Aufstellung des Bebauungsplanes W 80 - Gewerbedreieck

Abwägung der zum frühzeitigen Verfahren eingegangenen Stellungnahmen mit Billigungsbeschluss

Hinweis: Es gelten nachfolgend jeweils die Originalstimmungen in ihrem vollen Wortlaut.
Fassung für die Vorlage zur öffentlichen Sitzung des Planungs-, Bau-, Umwelt- und Verkehrsausschusses
am 04.07.2023.

Abbildung 1.1 Visualisierung der Abschirmung des Plangebietes des Bebauungsplanes W 80 Gewerbebedreieck durch die Böschungen der Bundesstraße B 310 (rechts im Bild) sowie der Kemptener Straße (im Hintergrund) anhand des 3D-Geländemodells des Bayernatlas, unmaßstäblich

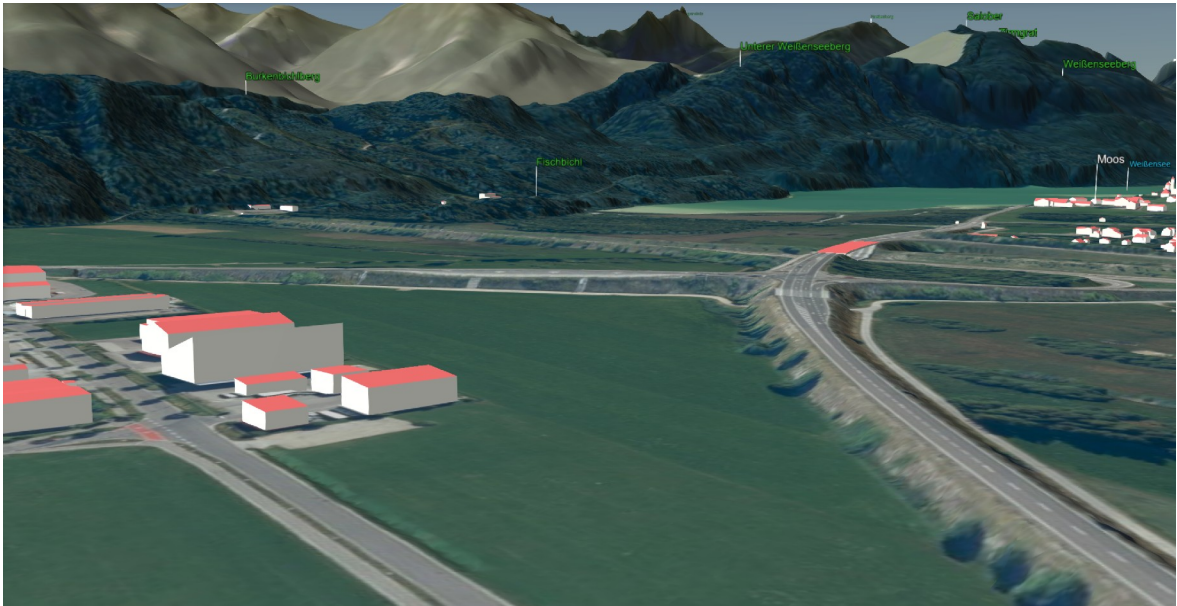
Der Verweis unter Punkt 7.4 in der Begründung auf die in einem gewissen Umfang vorhandene Eingrünung entlang der Straßen im Westen und Norden kann nicht für eine wirksame Eingrünung des Plangebiets herangezogen werden, da für diese Bereiche keine rechtsverbindlichen Festsetzungen im gegenständlichen Bebauungsplan getroffen werden können.

Die genannte in einem gewissen Umfang vorhandene Eingrünung entlang der Kemptener Straße und Bundesstraße B 310 werden unter Punkt 7.4 der Begründung vor allem redaktionell erwähnt. Die dort ebenfalls genannte Abschirmung des Plangebietes durch die hohen Böschungen der Straßen ist unstrittig, vgl. untenstehende Abbildung 1.1. Da beide Faktoren nicht bei der im nachfolgenden Punkt 7.5 der Begründung erfolgten Eingriffsermittlung als minimierende Maßnahmen erwähnt werden, kann die redaktionelle Benennung der Abschirmung an dieser Stelle bestehen bleiben.

Mail-Antwort SWF an das Bauamt der Stadt Füssen, in Belanganfrage Bauleitplanung, Stand Mai 2022

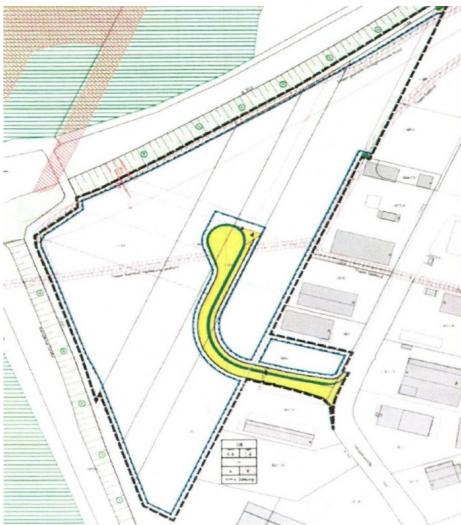
- komplette Areal in der Rückstauenebene im Grundwasserbereich des Weißensees und des Infiltrationsbereiches der Füssener Ach!
Es ergeben sich im angefragte Gebiet die unweigerliche Zwangs- und Kollisionspunkte des AZV-Hauptkanal DN 400, von Weißensee, im Freispiegelgefälle in den Stauraumkanal auf Höhe des Grundstücks Kuhn.

- wenn aus Kosten- oder Überlegungsgründen hier nicht technisch der Zubringer-Hauptkanal DN 400 umgelegt werden soll, sind ein Schutzstreifen von mindestens 6 Meter/ 8 Meter nach Regelwerk, zum Schutz der unterirdischen Anlagen-Infrastruktur zur Bebauung vollkommen ausgeschlossen. (links-rechts 3-4 Meter)

- bei hydraulisch berechneter und technisch bestätigter Überprüfung der Machbarkeit, der kompletten Umlegung, für dieses Plangebietes, wäre hier die Variante an der nord-östlichen Flanke der Zufahrtstraße zur B 310 zu nennen und an der Umgehungsstraße entlang gezogenen Neuverlegung eines Ersatz-Hauptkanals DN 400/ 500 bis zum Stauraumkanals des AZV machbar. (hier bitte den AZV noch separat Anfragen)

- die etwaige Schmutzwasserentsorgung, die Ableitung des -Rigolen-Überwassers / Straßenentwässerung aus dem Plangebietes wäre mit der rot gestrichelten Leitungsführung denkbar.

- die technische Erschließung mit Trinkwasser müsste im gleichen Zuge soweit als Ringleitungssystem DN 100 GGG in ZMU realisiert werden.
- die technische Vorhaltung von Löschwasser würde in diesem Plangebiet nur über ein oder zwei zu installierenden Löschwasserbehältern vom mindestens $96\text{m}^3/2\text{h}$ (192m^3) x2 mit Fassungs- Volumina, Trinkwasserhygienisch realisierbar werden können

- die Bodenverhältnisse in diesem Bereich sind technisch unabdingbar Vor-zu erkunden und meines Wissenstandes, im Bereich der Umgehungsstraße immer zunehmen schlechter. (etwaiger Verbau und Rohrbrückentechnik notwendig in der Ver- und Entsorgungsleitung Erstellung)

- eine leitungsgebundene Löschwasserbereitstellung von mindestens DN 150 Leitungsquerschnitt für dieses Plangebiet, ist nicht ohne erheblichen technischen Spülaufwand und somit kosten und arbeitsintensiv abzuzeichnen und somit unstrittig in seiner Nichtumsetzung. (nicht im Klima- und Wasserdargebots- Kontext zu vereinen)

- die angedachte Lösungs-Variante, des Wendehammers ist straßen-verkehrstechnisch im Ansatz die wirtschaftlichste Lösung, jedoch nicht für den Trinkwasser- und Entsorgungsbereiche anwendbar.

Die Hinweise werden zur Kenntnis genommen. Sie sind auf Ebene der Erschließungs- und Genehmigungsplanung zu berücksichtigen. Zusätzliche städtische Anlagen zur Löschwasserbereitstellung werden derzeit nicht errichtet. Die maximale Menge von 48 m³/2 h wird als Hinweis der Satzung beigegeben.

Sachfragenklärung im Bezug auf die technische Erschließung des Gewerbegebietes W 80.

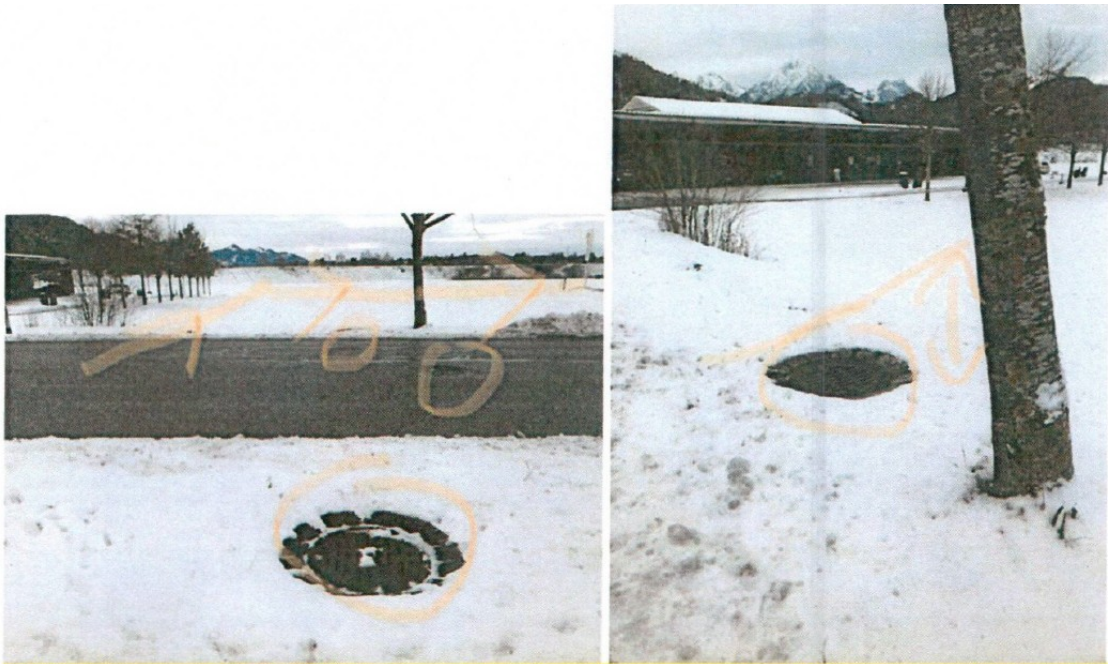
Zwangspunkte SWF:

Geländehöhen zur Sohl-Tiefenlage zur Vorhabensbebauungs-Anschlußumgebung/ Rigolensystem!

- Technische Umverlegung des tangierenden AZV- Freispiegelkanal aus Weißen-see, muss von Seiten des AZV geprüft und beschlossen werden. Höhen/Sohl-tiefenlage, sowie der sehr schwierige, kostenintensive Gründungsaufbau der SW-Trasse
- Abwasserentsorgung SW und RW, nach örtlichen Gegebenheiten ist als Trennsystem auszulegen und zu realisieren, gerade auf die angedachte Einführung und Umsetzung, der gesplittete Abwassergebühren bei der Stadt Füssen
- Schmutzwasseranbindung im Bereich der Einfallstraße-Planstraße gegenüber der Hiebelerstraße 47, nicht realisierbar wegen Ost-West-Gefälle und technisch soweit nicht notwendig / SW-Ableitung nur über den Stauraumkanalanschluß des AZV nord-östlich technisch möglich

Zwangspunkte SWF-Wasser und technische maximale Löschwasserbereitstellung:

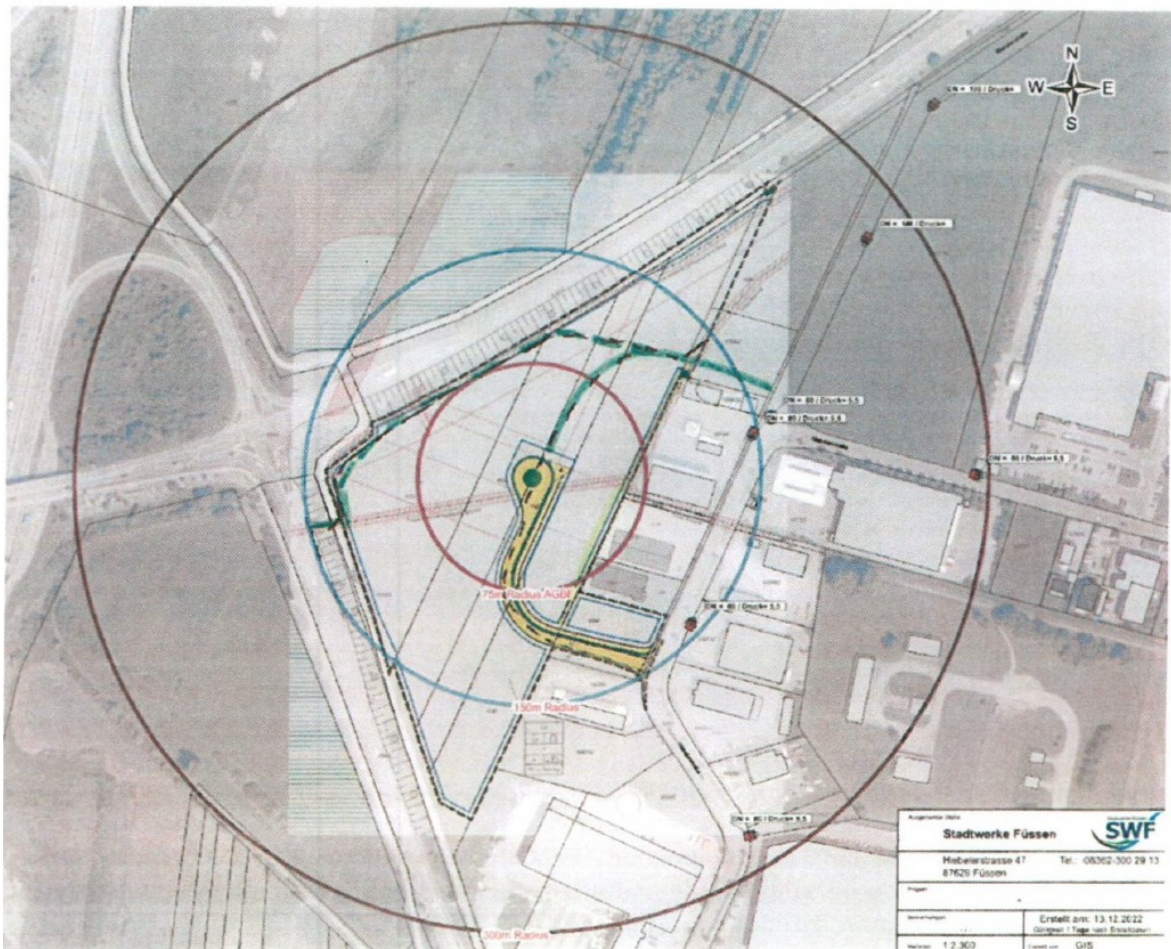
- Stichstraße mit Wendehammer
- Wasserversorgung in einer solchen angelegten Stichstraße ist immer mit problematischen und immerwährenden Stagnationen verbunden!
- Eine durchgehende signifikante Trinkwassererwärmung ist in einer solchen betriebenen Stichleitungen eher die technische Regel als die Ausnahme. D.h. die Trinkwassererwärmung innerhalb des kompletten Rohrleitungssystem in diesem Bereich ist anzunehmen und ist auch nach neuester wissenschaftlicher Abhandlungen, nicht durch geeignete technische Spülmaßnahmen entgegenzuwirken (technische Querschnittsverjüngung)
- Zeit und Personalbindende sowie kostenintensive Spülungen sind selbst bei einer reduzierten DN 100 Haupt-Versorgungsleitung im negativen Buchwert der SWF anzusetzen / sehr wichtiger Punkt bei der Haushaltskonsolidierungsmaßnahme der Stadt Füssen, respektive der SWF

- Löschwasserversorgung ist mit maximal **48m³/2h** über eine solche Stichleitung DN 100 abzeichenbar, die zu realisierende Restmenge von insgesamt 96m³/2h in der Grundschutzveranschlagung, für so ein angesetztes Gewerbegebiet, muss durch die Stadt Füssen in eigenen Löschwasserbevorratungsanlagen sichergestellt und auch die anzusetzenden Wartungs- und Unterhaltskosten sind mit einzubeziehen.
- Grundstückerschließung Vorab nur bedingt technisch in diesem Gebiet realisierbar, da technisch bei den vorherrschenden aggressiven Bodenverhältnissen, respektive der Rückstau- und Einstauebene des Weißensees ein erhöhten technischen Anspruch auf den WL-Außenschutz und Eindringwiderstand im Muffenbereich durch Schrumpfschlauch Verwendung mit sich bringt.

hawle-nachträgliche HA-Anbohrschelle mit vorher festgelegter Grundstücks- und Größenparzellierung.

- Sämtliche technischen Leitungen WL-SW-Rigolensysteme sind nach GW 125 mit ausreichenden Abstand zu etwaig vorgesehener Baumbepflanzung zu sichern.“
